Treść zapytań oraz wyjaśnienia zapisów
Specyfikacji Istotnych Warunków Zamówienia

Dotyczy: przetargu nieograniczonego Nr BZ/ZP.03/25/03/13. na: „Zaprojektowanie i wybudowanie magazynu środków do zimowego utrzymania dróg w tym soli drogowej z wytwornicą solanki dla PGK „Saniko" Sp. z o.o. we Włocławku".

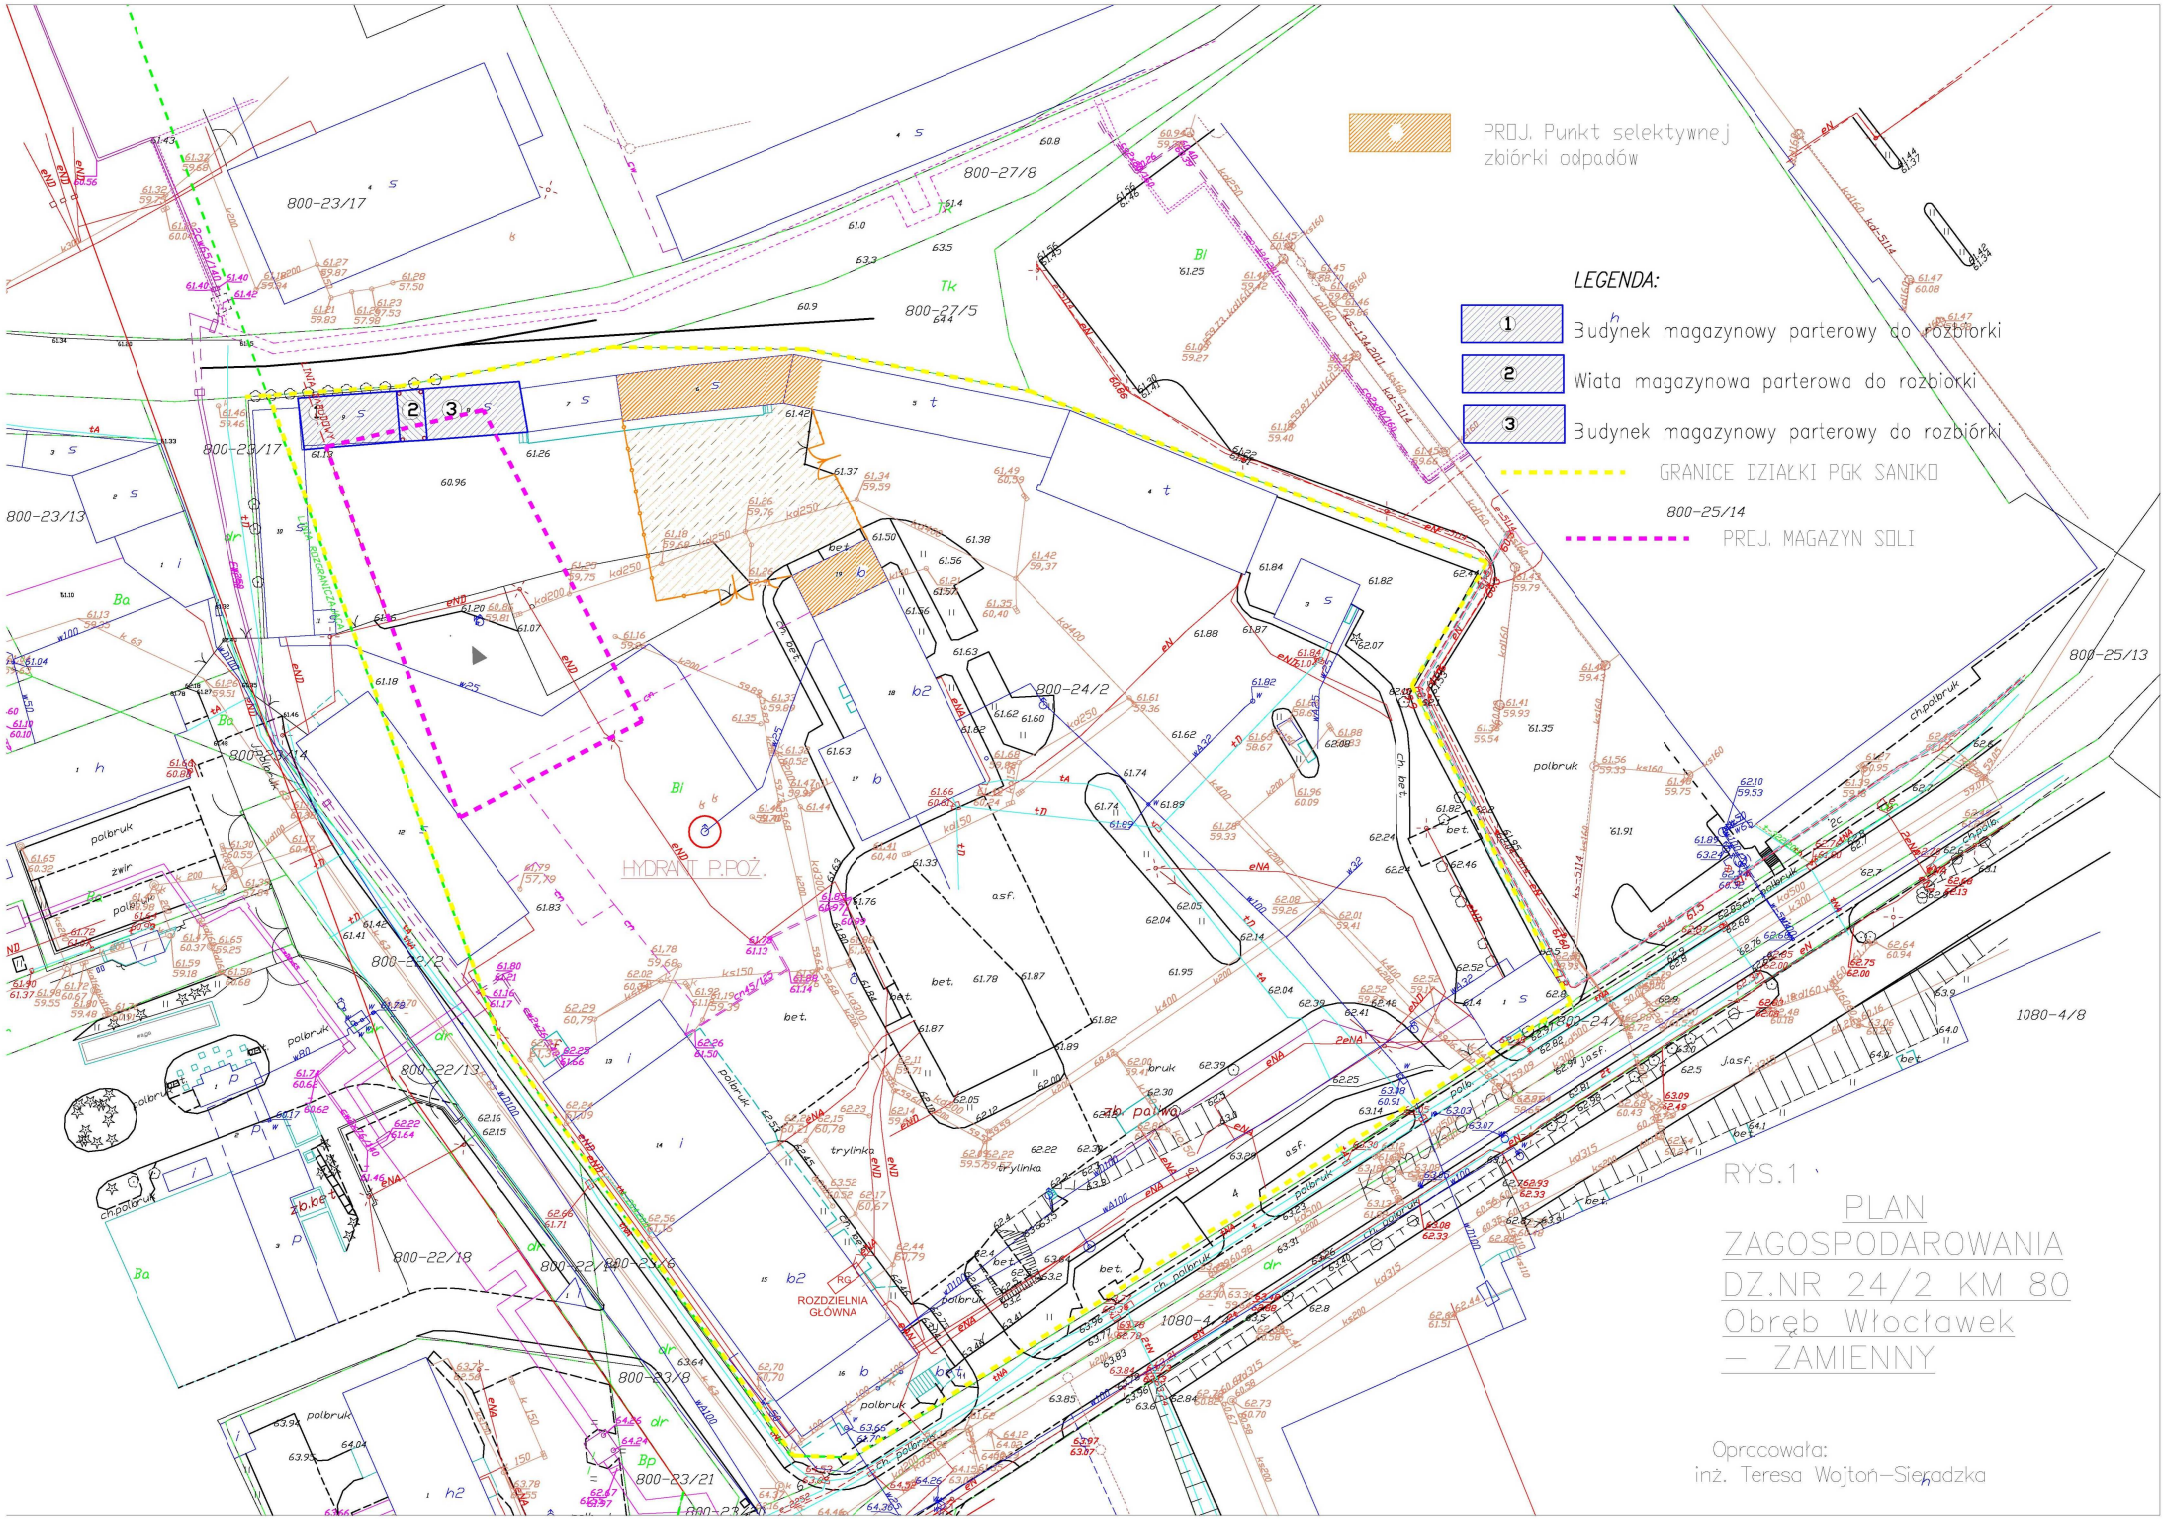
Pytanie nr 4:
Czy Zamawiający może uzupełnić załączony do PFU plan zagospodarowania działki Nr 24/2 o określenie granicy terenu działki nr 24/2, w którym lokalizacja magazynu soli byłaby najkorzystniejsza, z punktu widzenia celu któremu ma służyć i z punktu najkorzystniejszego zagospodarowania działki Nr 24/2?

Odpowiedz:
Zamawiający dokonuje zmiany planu zagospodarowania terenu stanowiącego załącznik do Programu Funkcjonalno-Użytkowego (załącznik nr 1 do SIWZ) w zakresie wskazania na planie najkorzystniejszej lokalizacji magazynu soli, z punktu widzenia celu któremu ma służyć i z punktu

najkorzystniejszego zagospodarowania działki Nr 24/2. W załączeniu zmieniony plan zagospodarowania przestrzennego terenu.
